Service-Info

Overgang naar elastische multiriem

Spanrol 531 0503 10 is niet langer nodig

Motoren: F1AE

Figuur 1: Hulpaggregaataandrijving tot motornummer 0113089 met spanrol

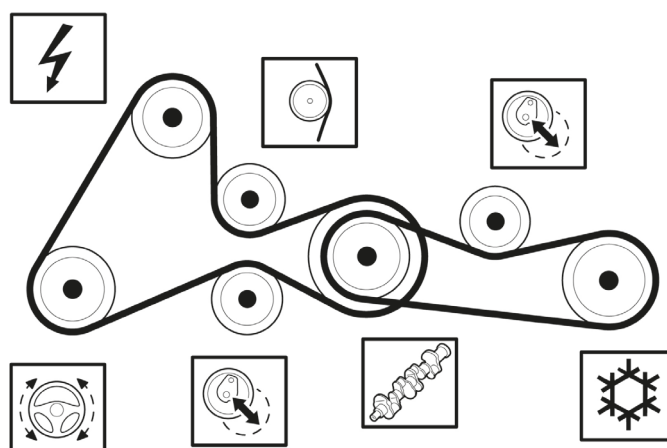
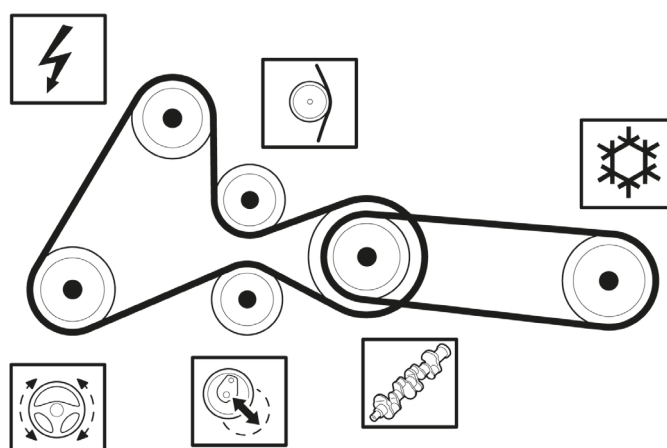
In de hulpaggregaataandrijving voor de aircocompressor gebruiken de vermelde voertuigfabrikanten vanaf motornummer 0113090 een elastische multiriem. Daardoor valt de spanrol weg die vereist was voor de klassieke multiriem.

Motoren tot motornummer 0113089 kunnen tijdens het onderhoud eveneens worden omgebouwd naar de elastische multiriem FB4EPK903. Ook in dit geval is dan geen spanrol vereist.

De elastische multiriem voldoet volledig aan alle technische eisen en kan ook probleemloos worden gemonteerd bij motoren tot motornummer 0113089. Bij omschakeling naar een elastische multiriem mag in geen geval een spanrol worden gemonteerd!
